ALLEGATO TECNICO – OSSERVAZIONI PER LA VALUTAZIONE DI IMPATTO AMBIENTALE RIFERITA ALLA S.S. 1 AURELIA – VARIANTE ALL'ABITATO DI IMPERIA
1 ° LOTTO FUNZIONALE [rif. Numero Pratica V289b]

Proponente: *Società Gre.CO. srl*
Imperia, via Marte 16/1

Imperia. 19/08/2024

La tavola "V03PS00TRAPP01B – 05. PROGETTO STRADALE, Svincolo Caramagna, Planimetria di progetto" permette di valutare la sovrapposizione della nuova infrastruttura sul contesto urbano esistente.

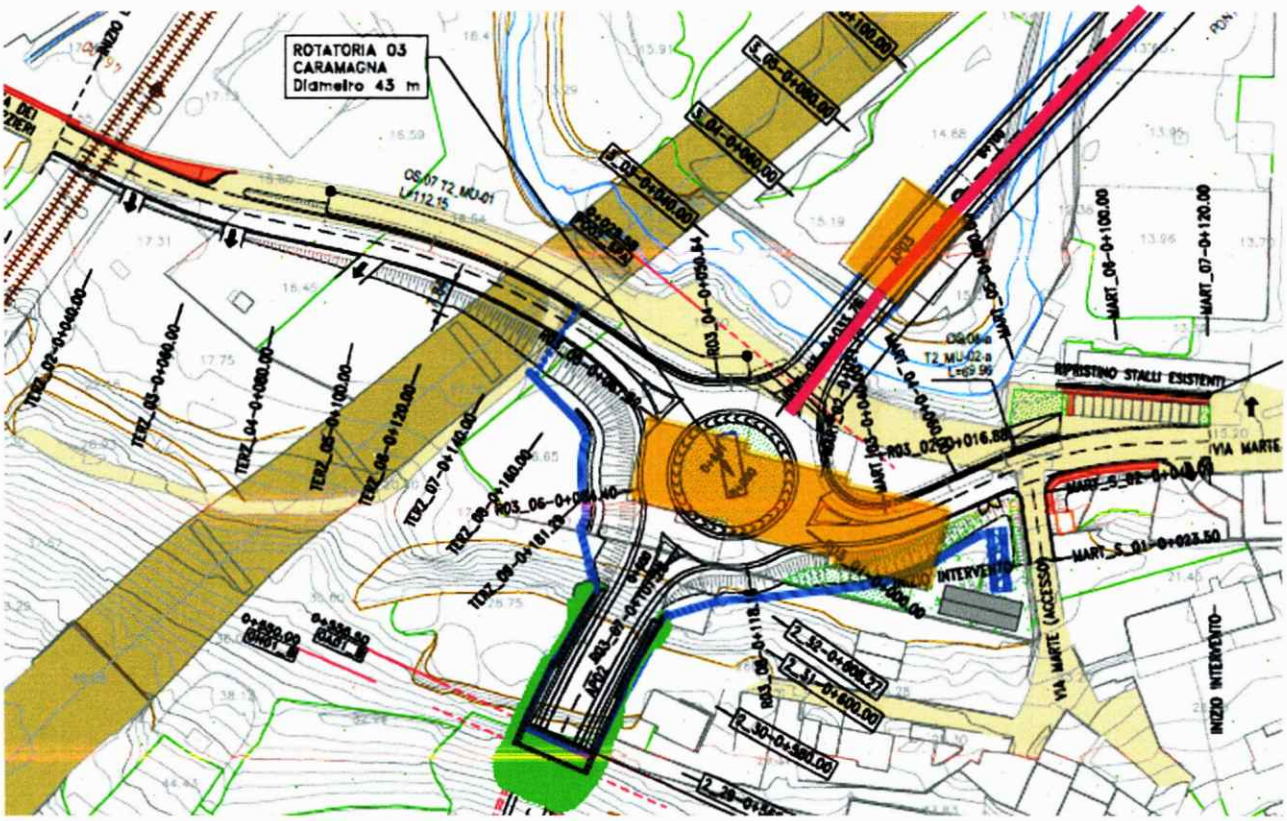
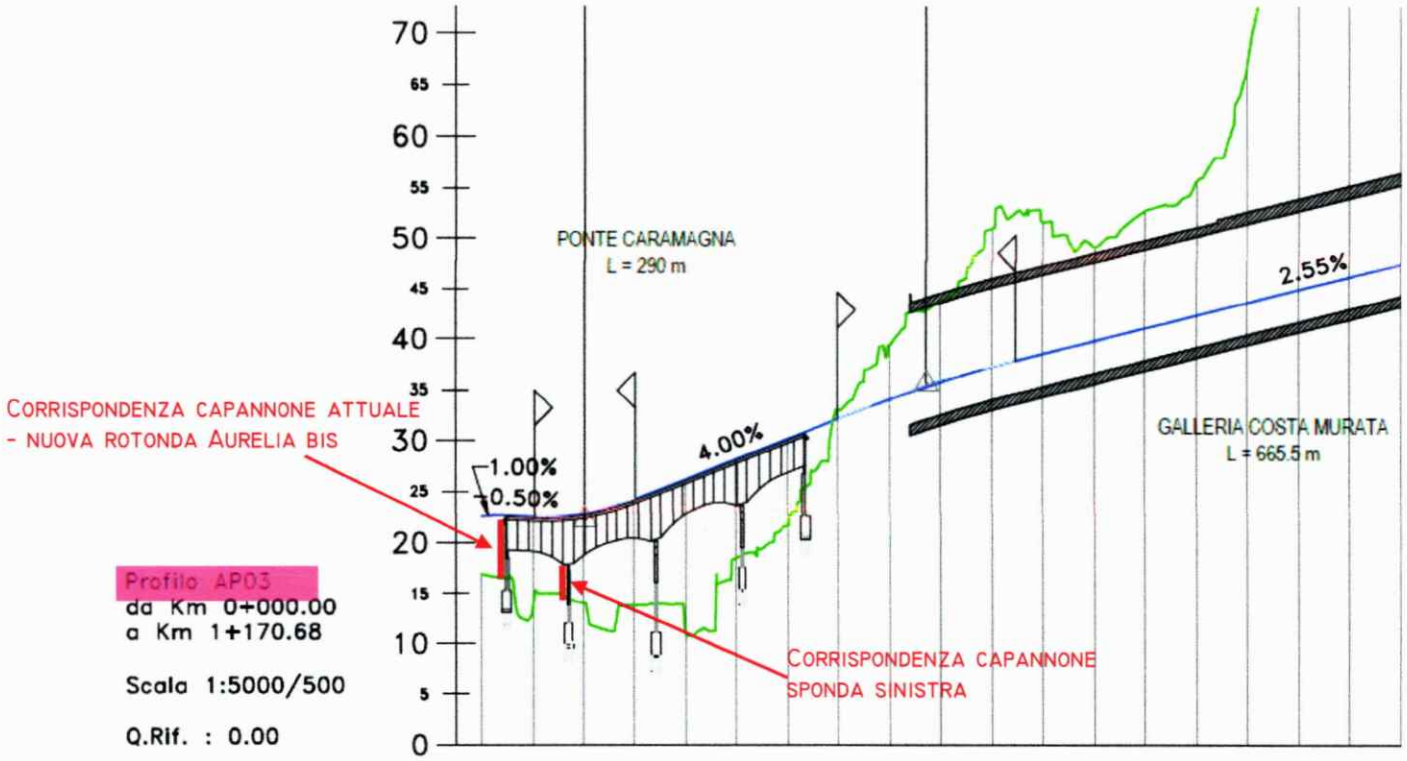
Anzitutto si denota che l'inserimento dell'infrastruttura compromette la sussistenza di tre attività poste lungo via Regione Marte che dovranno essere soppiantate per fare posto al sedime della rotonda a raso.

Si fa presente inoltre che le tre attività produttive, coinvolte nell'abbattimento per fare posto alla rotonda in progetto, danno lavoro a circa 40 famiglie, che per una città di piccole dimensioni come Imperia, costituiscono un indotto considerevole.

Inoltre, lungo il tracciato, sulla sponda all'interno delle anse del torrente Caramagna, è presente un quarto capannone che sarà profondamente intaccato anch'esso dal cantiere dell'Aurelia bis, in quanto il pilone di sostegno sulla sponda sinistra sarà posizionato a ridosso del lato nord del fabbricato.

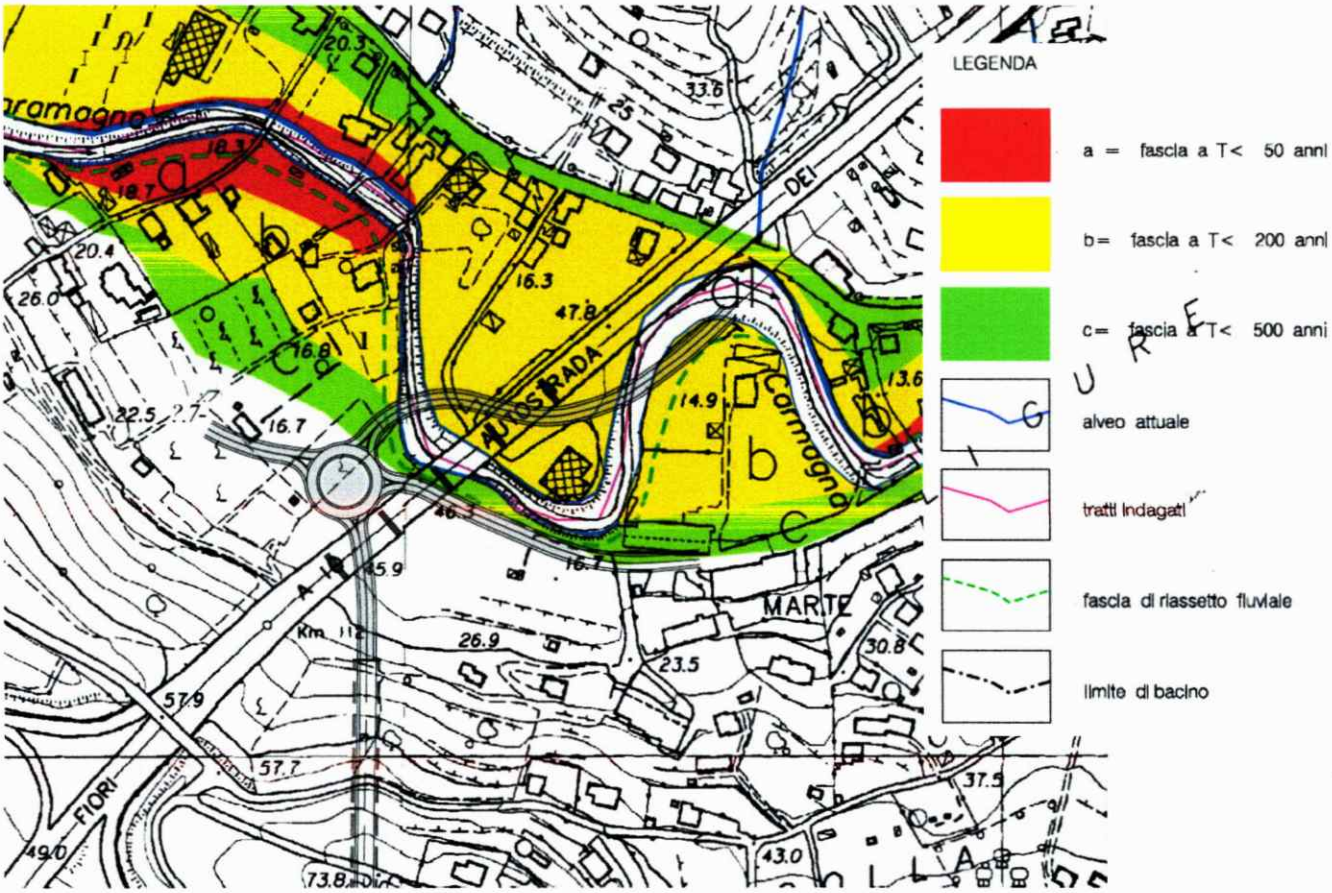
L'elaborato prevede la traslazione della rotonda (di uguale diametro rispetto a quella in progetto) leggermente più a monte, in modo da inserirla tra il tracciato autostradale e quello ferroviario, in un'area agricola e in gran parte in stato di abbandono, già seriamente compromessa.

La variazione prevederebbe una lieve curvatura del tracciato dell'Aurelia bis nella parte terminale della Galleria Monte Calvario proseguendo fino alla rotonda, passando tra due piloni autostradali.

Come detto viene riproposta la rotonda con le medesime dimensioni (circa 50m di diametro) e raggi di curvatura in ingresso ed in uscita uguali a quelli previsti nel progetto definitivo firmato A.N.A.S.

Oltre alle due uscite che permettono il collegamento con via dei Terzieri e via Marte, l'Aurelia bis proseguirà attraversando l'ansa del fiume per lo stesso numero di volte del progetto definitivo e senza interferire con il capannone posto sulla sponda opposta rispetto ai tre capannoni di via Marte.

Estrapolato Carta delle fasce fluviali - Piano di Bacino Torrente Caramagna
con sovrapposizione dell'infrastruttura proposta in variante

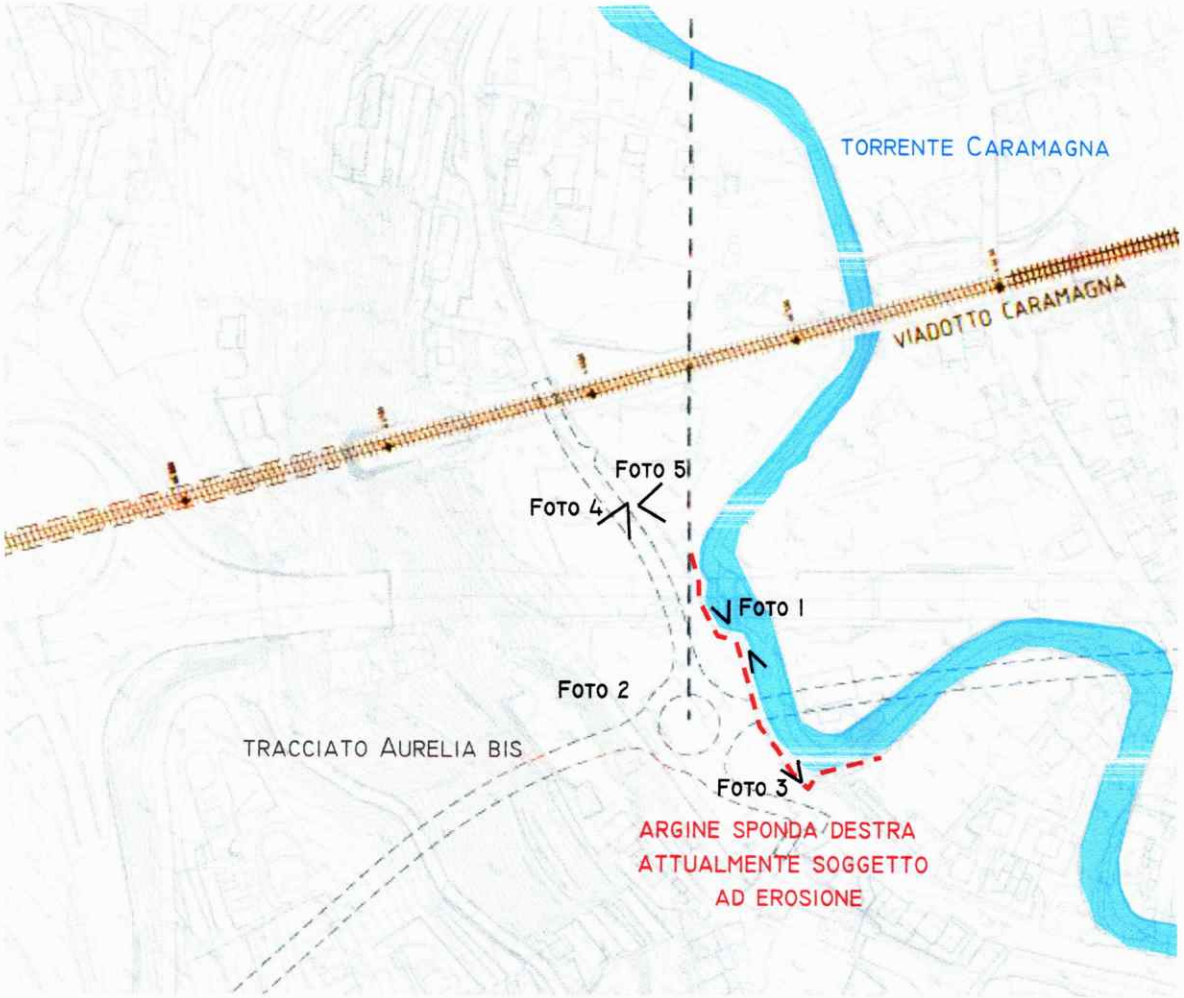
La traslazione della rotatoria permetterebbe di posizionarla sempre in un'area al di fuori rispetto alle fasce fluviali individuate dall'Autorità di Bacino Distrettuale dell'Appennino Settentrionale in riferimento ai torrenti Prino, Caramagna e Inferno (ambito n.5 Prino) ultima variante approvata con D.G.P. n.7 del 15/01/2015.

La posizione della rotatoria nel progetto definitivo, a ridosso della sponda destra in un tratto del torrente inserito tra due anse del fiume in cui sono già evidenti i fenomeni di erosione dell'argine da quel lato ed inoltre dovrà essere realizzato un rilevato per portare la rotatoria ad un'altezza di circa 5,63m più in alto rispetto alla quota attuale del terreno.

La variante proposta invece insisterebbe solo su un'ansa del fiume, a monte rispetto alla zona di erosione.

Individuazione infrastruttura e punti di erosione lungo la sponda destra del torrente Caramagna

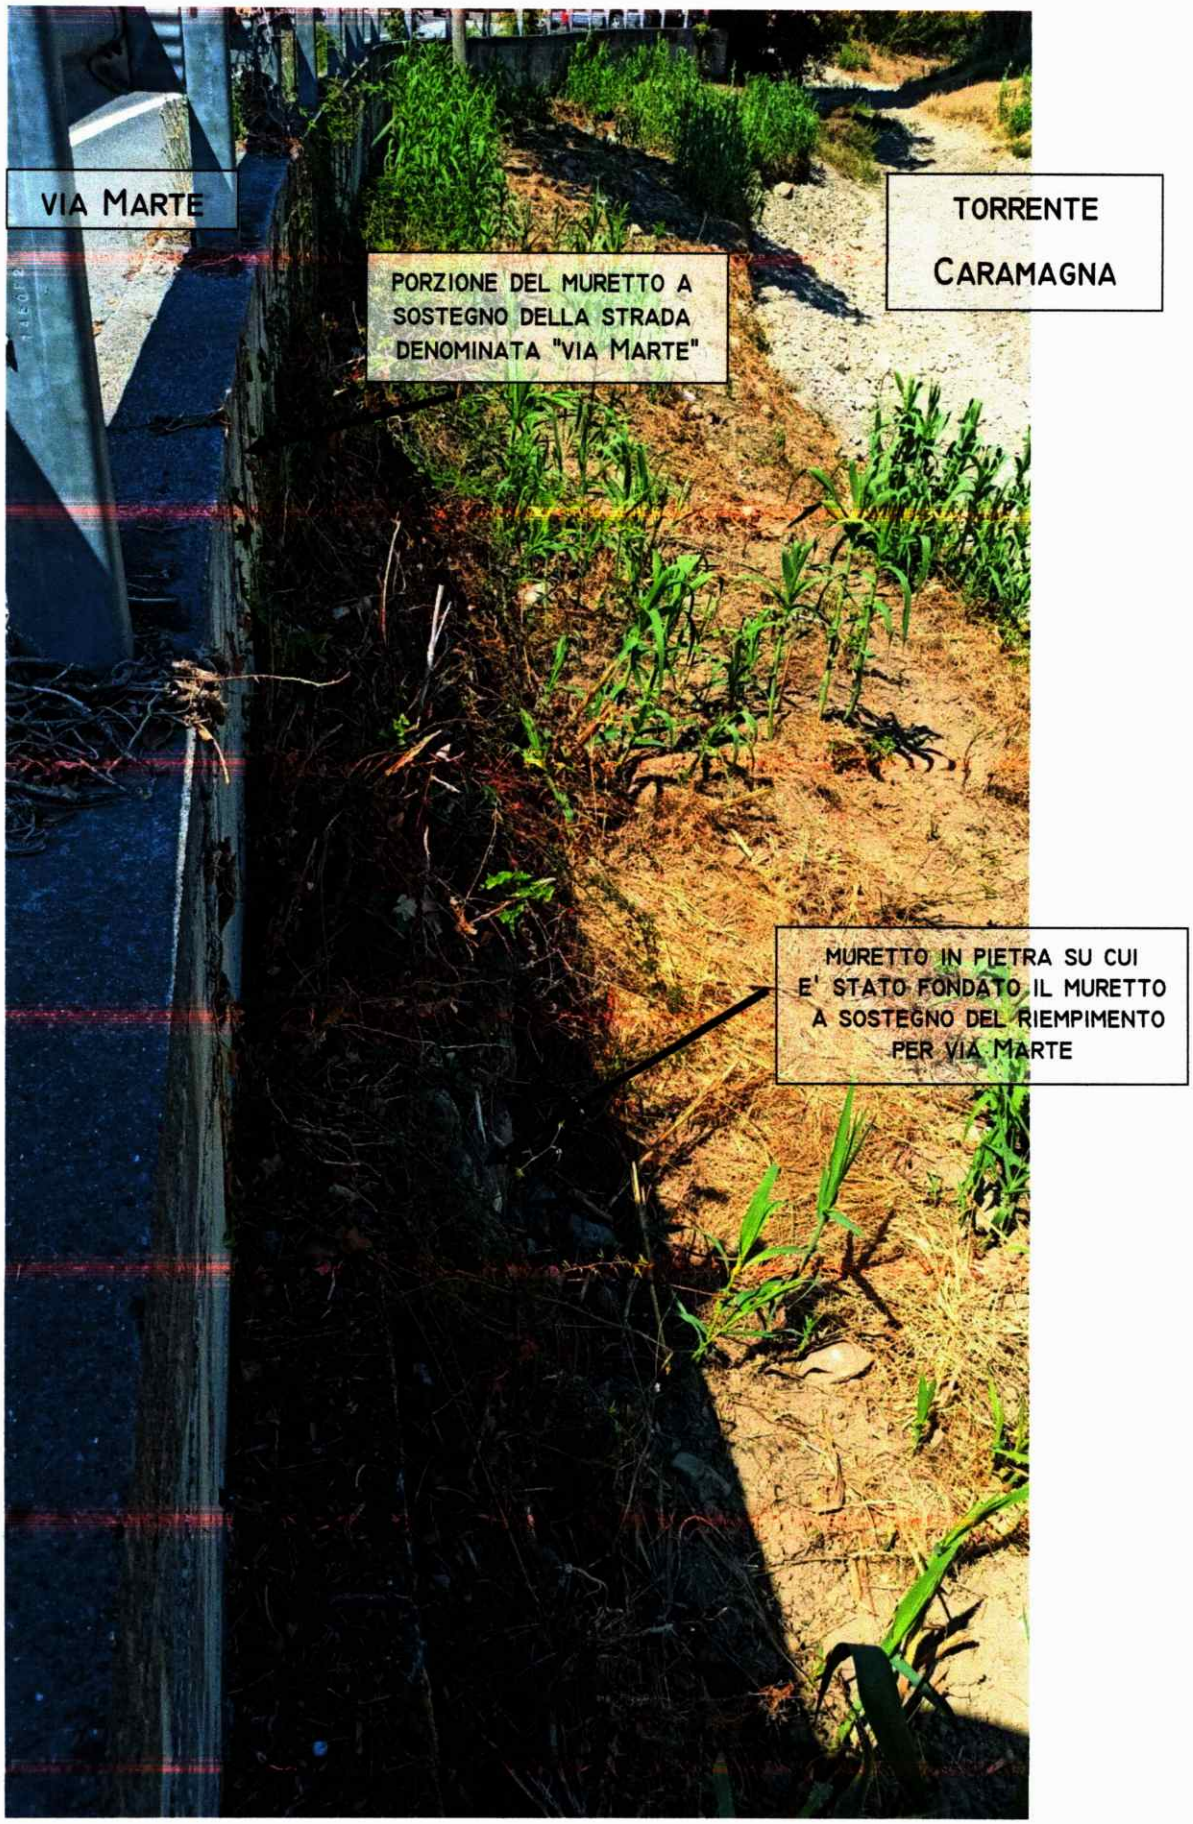
Da un sopralluogo effettuato pochi giorni fa, si evidenziano le problematiche ben visibili dell'arginatura attuale in erosione ed i particolari del sostegno della strada attuale composto da un muretto in calcestruzzo di altezza circa 1,50 metri, direttamente sovrapposto ai precedenti muri di fascia in pietra o in pietra e cemento.

Foto 1 _ vista della sponda destra del torrente da posizione di vista al di sotto del viadotto autostradale in direzione verso monte dove si intravvede la strada "via dei Terzieri" e la ferrovia dietro al canneto

Foto 2 _ vista del greto del torrente a valle rispetto al viadotto autostradale dove si vede una porzione di strada sostenuta da muro di sostegno costruito al di sopra di muro in pietra preesistente, ora coperto dal materiale accumulato lungo la sponda destra

Foto 3 _ particolare della sponda destra dove si vede il muretto di sostegno della strada denominata "via Marte" e il sottostante muro in pietra su cui il riempimento è appoggiato

Foto 4 _ vista dei due piloni di sostegno del viadotto autostradale tra i quali potrebbe passare il tratto dell'Aurelia bis e terreno agricolo sul quale potrebbe essere rilocalizzata la rotonda di svincolo in corrispondenza della valle del Caramagna

Foto 5 _ vista del terreno incolto sul quale potrebbe essere rilocalizzata la rotonda di svincolo in corrispondenza della valle del Caramagna

Dagli elaborati e dai computi metrici non sembra esserci evidenza relativa a nuove opere di arginatura che fungano sia come presidio all'erosione del fiume, sia come sostegno al nuovo rilevato stradale della rotonda.
